ZMĚNOVÝ LIST č. 01

Smlouva o dílo:		215/22/PEN		
Název změnového listu:		Změna asfaltových ploch za zámkovou dlažbu		
Objekt:		SO.05		
Důvod a popis změny:	Z důvodu sjednocení ploch a z ekonomického hlediska byly zrušeny asfaltové plochy a namísto nich použita zámková dlažba. Areál tak bude mít jednotný vzhled a v případě nutnosti zásadu pod komunikace bude moci být kryt rozebrán a znovu položen. U asfaltových ploch by byl zásah do budoucna vždy viditelný.			
Technické řešení změny:	Zrušení asfaltových ploch, které nahradí zámková dlažba.			
Dokumentace / příloha ZL:	Příloha č. 2 - SO.05 Situační výkres Příloha č. 3 - SO.05 Nová skladba			
Cenová kalkulace / příloha ZL:	Příloha č. 1 - Změnový rozpočet			
Dopad do smluvní ceny (bez DPH):	-58 497,50 Kč			
Dopad do smluvních termínů:	Vliv změny na harmonogram:	NE		
	Dopad do konečného termínu:	NE		
Vyjádření zhotovitele:	souhlasí / nesouhlasí dne: 26 - 10 - 2022	jméno: Petr Kysučan		podpis:

stavba:
**Multifunkční objekt
UBYTOVNA Zoo Praha**
Náhradní objekty za
odstraňované

ZMĚNOVÝ LIST č. 02		
Smlouva o dílo:	215/22/PEN	
Název změnového listu:	Změna navržených hydroizolačních pásů	
Objekt:	SO.01 a SO.02	
Důvod a popis změny:	Z důvo

část / profese:
SO.05 - KOMUNIKACE A
ZPEVNĚNÉ PLOCHY
příloha:
SITUACE

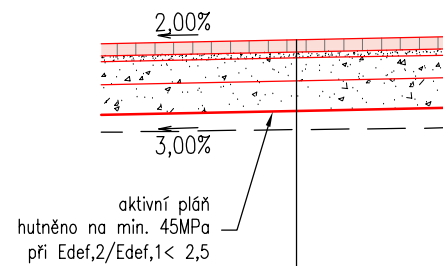
TABULKA REVIZÍ				
ČÍSLO REVIZE	POPIS	DATUM	VYPRACOVAL	POZNÁMKA
01	ZMĚNA NEREALIZACE SO.03 A SOUVISEJÍCÍ ÚPRAVY	25.07.2022		
02	ZMĚNA POVRCHU KOMUNIKACE	20.10.2022

dlažba betonová	DL I	80mm
lože drť 4–8	L	40mm
štěrkodrt' (0/32) G	ŠD	150mm
štěrkodrt' (0/63) G	ŠD	200mm
geotextilie 400g/m ²		
c e l k e m		470mm
